**Verslag huishoudelijke elektrische installatie op laagspanning en zeer lage spanning****Algemeen:**

Referentie: 011-20260424-03	Datum controle: 24/04/2026
Keurder: 011

Eigenaar:	Onbekend	EAN-code:	Onbekend
Adres installatie:	Marsstraat 6 bus 4, 2900 - Schoten	Nummer teller(s):	6026349
		Distributienetbeheerder installatie: Fluvius	
Datum uitvoering installatie:	☐ Vóór 01/10/1981		
	☒ Tussen 01/10/1981 en 01/06/2020		
	☐ Vanaf 01/06/2020		
Type:	☒ Wooneenheid ☐ Niet-huishoudelijk ☐ PV ☐ Batterij ☐ Laadpaal

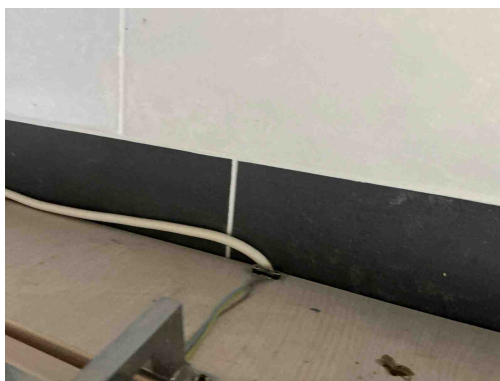
B29 - Het elektrisch verdeelbord in een huishoudelijke ruimte is niet voorzien van een deur (Boek1: 5.3.5.1).
Opmerking: Oa bord 2

B17 - De voedingsspanning is niet op elk bord vermeld (Boek 1: 3.1.3.3).
Opmerking: Oa bord 1 en 2

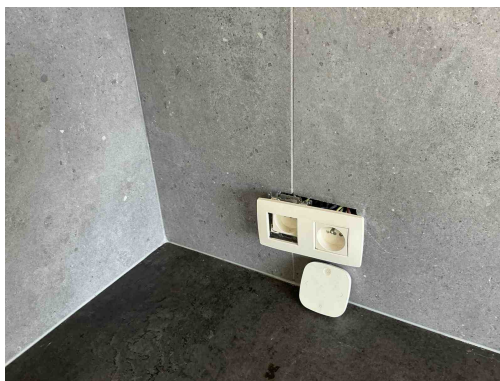
C21 - Het gebruik van geleiders van het type VOB, zonder bijkomende afscherming is niet toegestaan (Boek 1: 5.2.9.6).
Opmerking: Oa badkamer

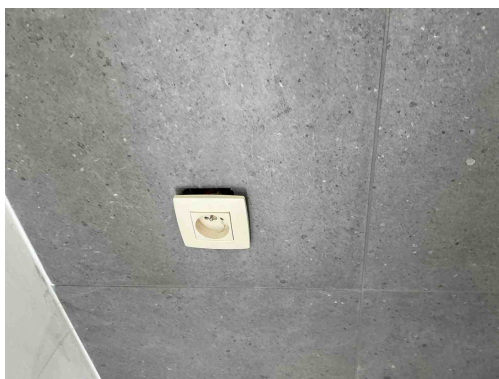
T10 - Bepaalde contactdozen en/of schakelaars zijn niet degelijk bevestigd (Boek 1: 1.4.1.3).
Opmerking: Oa keuken

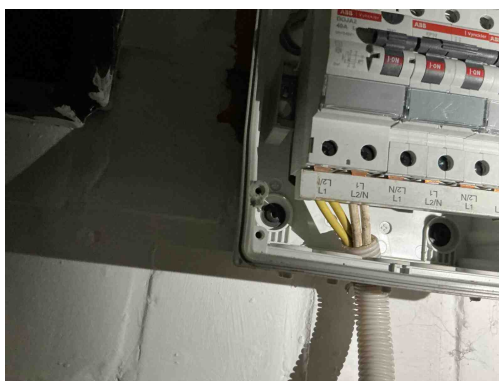
T10 - Bepaalde contactdozen en/of schakelaars zijn niet degelijk bevestigd (Boek 1: 1.4.1.3).
Opmerking: Oa keuken

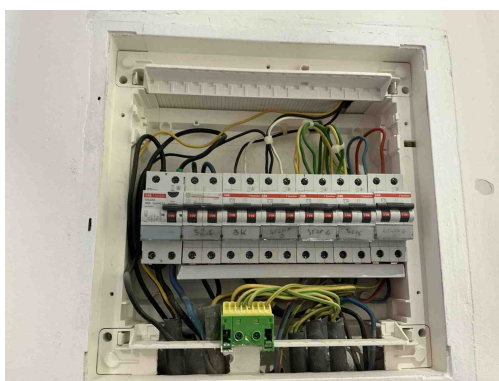
T21 - Het elektrisch materieel is niet geplaatst volgens de voorschriften van de fabrikant/ regels van goed vakmanschap . (Boek 1: 1.4.1.3)
Opmerking: Oa ophangvijzen bord 1
